改善箇所説明図

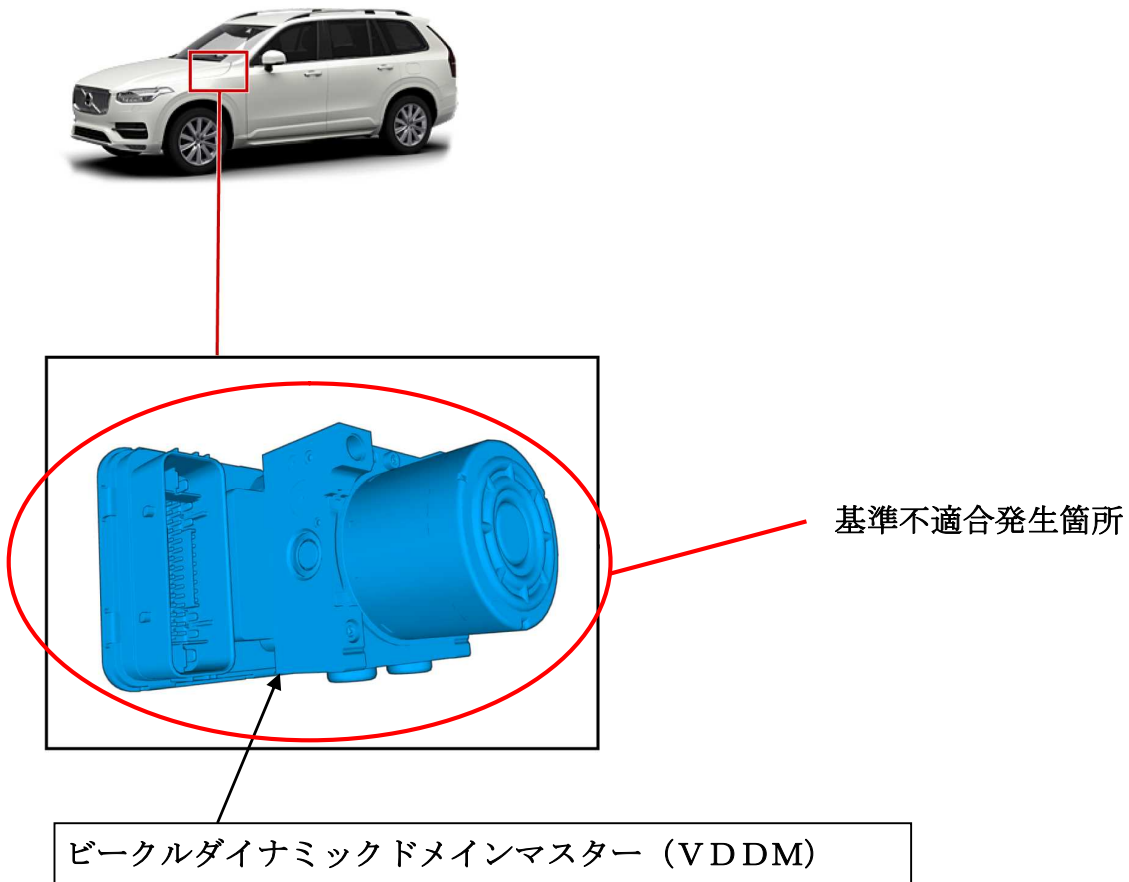
基準不適合発生箇所

制動装置の制御を行うコントロールモジュール(VDDM)と車両のシステム管理を行うコントロールモジュール(CEM)において、プログラムが不適切なため、駐車状態からのエンジン始動時にCEMとVDDM間で通信ができないことがある。そのため、CEMがVDDMの不具合と検知しパーキングブレーキ警告灯を点灯して、エンジンが始動できなくなるおそれがある。

改善の内容

全車両、コントロールモジュールのプログラムを対策プログラムに書き替える。
